改善箇所説明図

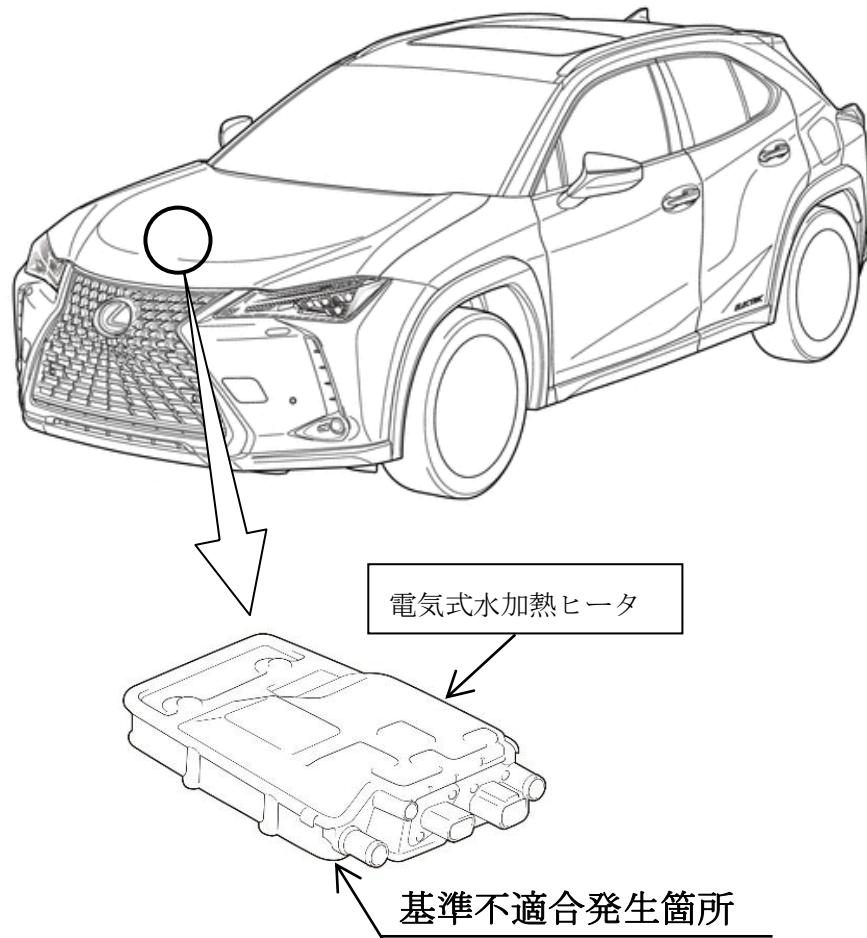
電気式水加熱ヒータにおいて、ヒータ素子の設計検討が不十分なため、当該素子の耐久性が不足しているものがある。そのため、そのまま使用を続けると、素子内部が損傷し、最悪の場合、ヒータ作動が停止しデフロスタの性能が低下して、前面ガラスの曇りや霜がとれにくくなるおそれがある。

注：□ は交換部品を示す。

全車両、電気式水加熱ヒータを対策品と交換する。
